## Søknad om mindre reguleringsendring for Alversund områdereguleringsplan, del av gnr 137 og 138, planid 1263-200902, Lindås kommune

Lindås kommune v/Eigedomsavdelinga søker om korrigering av gjeldande plankart med føresegner ved mindre reguleringsendring. Endringane kan stå fram som omfattande, men vi meiner det er behov for å vere tydelig og ryddig, og gje ein grundig skildring av grunnlaget for endringane.

Figur 1: Utsnitt frå vedteken områdeplan

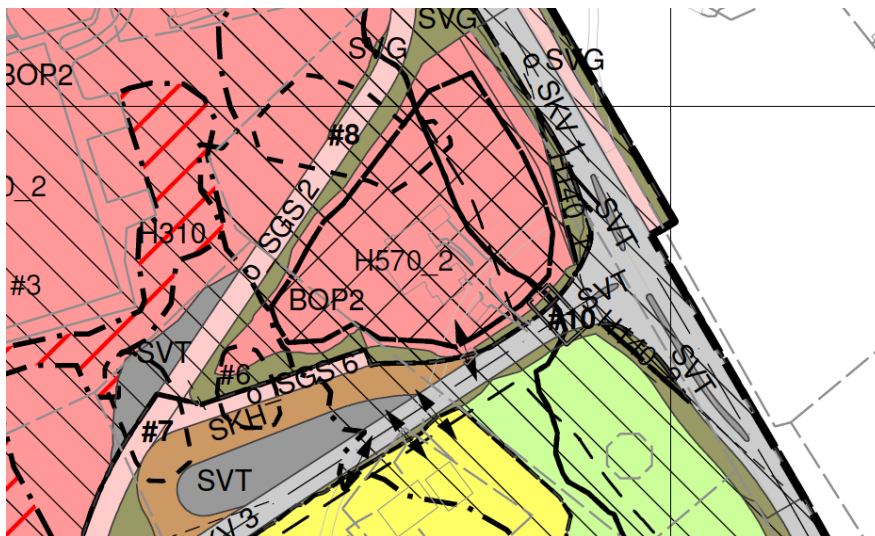
I planarbeidet er avkøyringa frå fylkesvegen teikna inn utan at tekniske planar har vore utarbeidd. I detaljplanlegginga (og arbeidet med å få i stand ein gjennomføringsavtale med Statens Vegvesen) har det vist seg at krysset må utvidast i lengde og breidde for å tilfredsstille krava frå Statens Vegvesen. I forhold til den nye utforminga av krysset er det ikkje tilstrekkeleg areal innanfor arealformåla SKV 1 (køyreveg) og SVG (anna veggrunn- grøntareal).

- SVG12 og SVG17 vert erstatta av SKV 1, ca. 229 m<sup>2</sup>.
- BOP2 (offentlig eller privat tenesteyting) vert erstatta av SVG12 og SVG17, ca. 111 m<sup>2</sup>.
- L (landbruksformål) vert erstatta med SVG17, ca. 130 m<sup>2</sup>.

Figur 2: Endra kryssløysingsom er foreslått lagt inn i plankartet

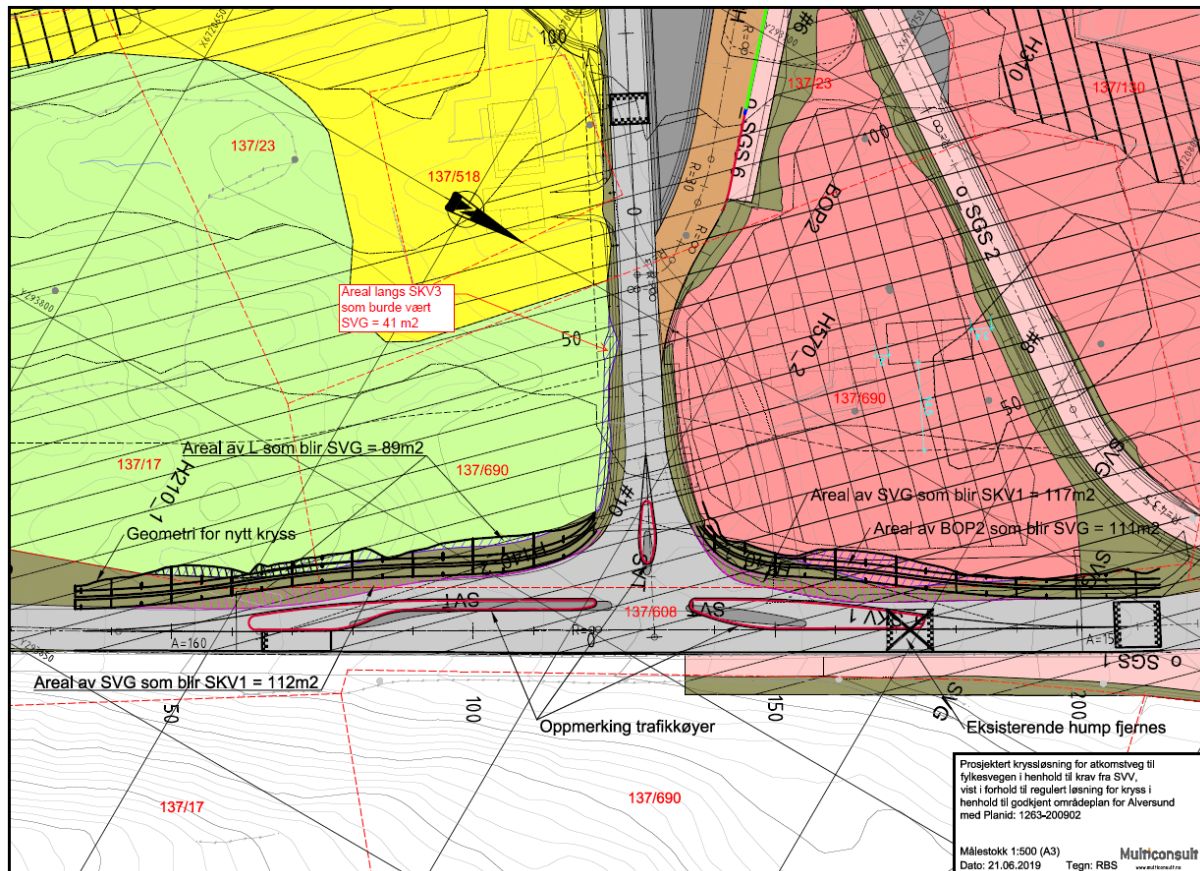
Forslag til endring i er vist under.

- Det arealet som ligg inne på BOP2, og som no er foreslått endra til SVG12, ligg inne i omsynssone H570\_2 - bevaring kulturmiljø og naturmiljø og innanfor byggegrensa til Statens Vegvesen. Løa og den nye plasseringa av lemstova vil ikkje bli påverka av denne endringa. Avstanden mellom byggegrensa og ny plassering av lemstove vert oppretthaldt på 14,5 meter. SVG12 vil bli opparbeidd som grøntareal, og vil vere ein naturleg overgang mellom vegareal og kulturlandskapet. Det har vore dialog med Hordaland Fylkeskommune vedrørende dette.
- Landbruksformål, ca. 130 m<sup>2</sup>, vert foreslått erstatta av anna veggrunn – grøntareal (SVG17). Dette arealet kan framleis nyttast til landbruksformål.

Utsnitt OP Alversund

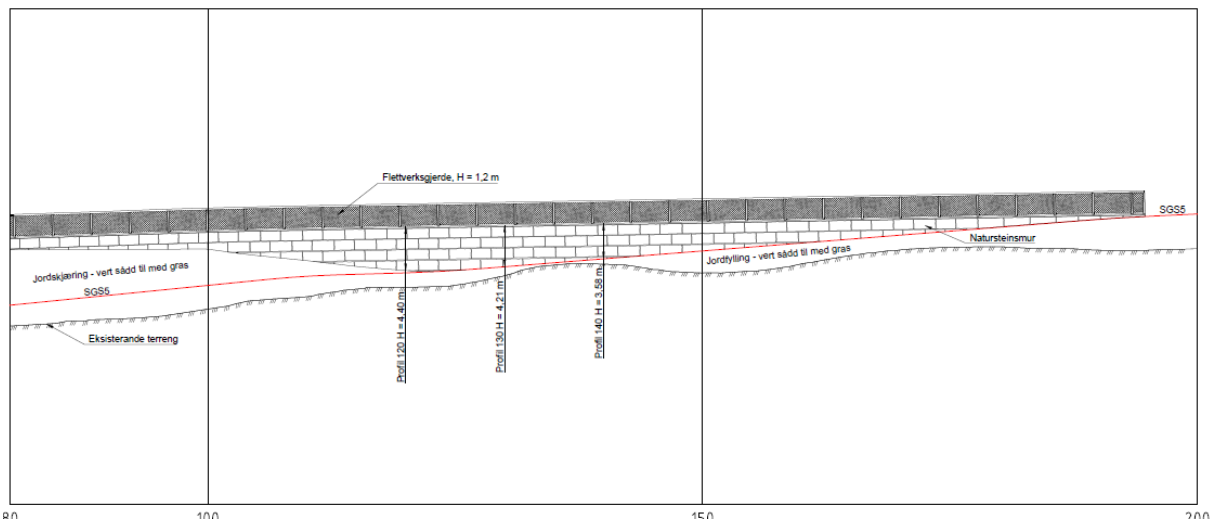
Mellom o\_SGS2 og o\_SGS5 er det stor naturleg høgdeskilnad. Desse gang- og sykkelvegane ligg parallelt i planen, og det er ikkje areal nok til å ta ut denne høgdeskilnaden i ein skråning. Høgden må difor takast opp i ein mur.

O\_SGS5 har ei nokså jamn stigning frå dagens skule og opp til ny skule. Stigningsforholdet er 10 %, allereide over krava til stigningsforhold med tanke på universell utforming. (Planen opnar for avvik på stigningsforholda). Det er difor ikkje mogleg å justere linjeføringa for å redusere høgden på muren.

Muren er prosjektert som ein natursteinsmur. Muren vil ha varierende høgde. Maks høgde vert ca. 4,4 meter. Muren har ca. 87 lengdemeter med natursteinsmur som har høgde over 1,2 meter.

Dersom plankartet skal følgjast, må det difor etablerast mur mellom desse to gang- og sykkelvegane. Dette er ikkje fanga opp i utforming av føresegna.

I føresegna er det ikkje spesifisert om kravet gjeld offentlege køyreveg, offentlege gang- og sykkelveg, eller berre deler. Føresegna er difor noko utydeleg. For å vere på den sikre sida, vert denne føresegna foreslått endra.

«Murar, gjerde, hekkar og liknande i føremålsgrensa langs offenlege vegar skal som utgangspunkt ikkje vere høgare enn 1,2 m over vegnivået, og 0,5 m ved kryss eller avkøyrslar. Der det er nødvendig for gjennomføring av veganlegg vist i planen, kan det byggast høgare murar.»
